**Mál: Haðarstígur 12 og Haðarstígur 14 (byggingarleyfisumsóknir)**

Löftmynd af Haðarstíg 12 og nágrenni.

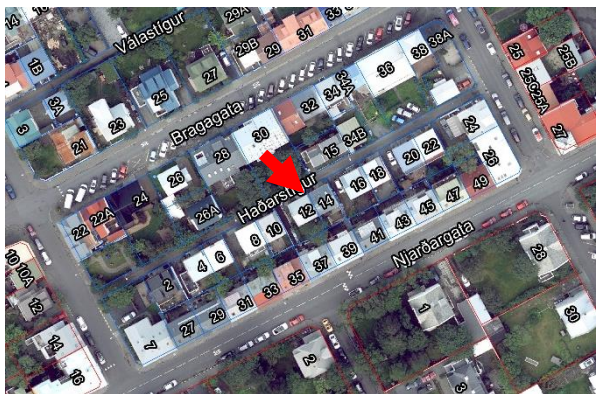
Í teikningum af skuggavarp koma fram neikvæð grenndaráhrif á aðliggjandi lóðir og fasteignir. Lagt er til að, í stað ofanábyggingar á garðhlið húss, verði skoðað að halda í núverandi þakhalla og teikna kvisti, og skoða hvert skuggavarp verður af þeirri útfærslu. Mögulega þarf að lækka mæni, miðað við og gera ráð fyrir fínlegri kvistum á framhlið húss.

Ekki er fallist á erindið í þeirri mynd sem það er þar sem það veldur neikvæðum grenndaráhrifum á aðliggjandi lóðir og fasteignir.
